Detaljreguleringsplan for Ytre Eidsnes- Offentleg ettersyn og høyring

Offentleg ettersyn og høyring - Detaljreguleringsplan for Ytre Eidsnes gbnr. 215/2 mfl. PlanID 46312020004

Fråsegn til høyring av detaljplan for Ytre Eidsnes gnr 215 bnr 2 mfl. Alver kommune

Samordna uttale med motsegn - Offentleg ettersyn - Alver - 215/2 m fl - Ytre Eidsnes - fem einebustader - detaljregulering

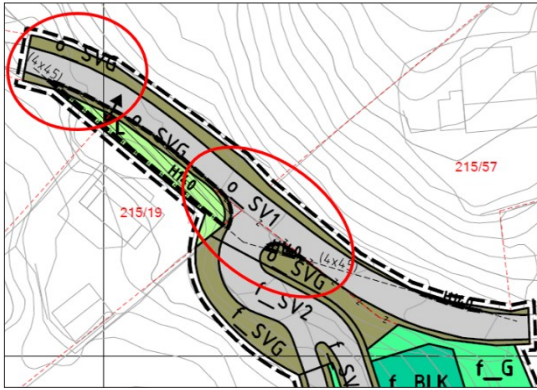
Det er opplyst i planskildringa at kryss til fylkesveg 5456 Eidsnesvegen er tilkomstveg til 3 einestadar og ein fritidsbustad. Slik vi les kart over området vert krysset nytta av fire bueingar og fire fritidsbustadar. Det er lagt ved vegteikningar av avkøyrsepunktet til fylkesvegen, som ser svært likt ut som dagens situasjon.

Vi vurderer plankartet og vegteikninga slik at det ikkje er svingradius = 4 som er teikna i ytterkurven i avkøyrsla retning høgre. Men vi meiner at dette kan vera mogleg å få til ei større svingradius dersom ein trekker kurven bak avkøyrsepunktet enda lengre bak, så vil det vera mogleg å få til ei noko større svingradius i retning høgre.

Vi vurderer at dagens avkøyrse ikkje har meir enn svingradius = 3 i retning høgre, som vi meiner er for lite når planen legg opp til fleire nye bustadar. I tillegg inviterer dagens avkøyrse til å høyre ut på skrå, når det er så låg svingradius, som vi meiner er uheldig.

Vi ber difor om det vert gått nøye gjennom vegteikning og krava til utforming av avkøyrsla her.
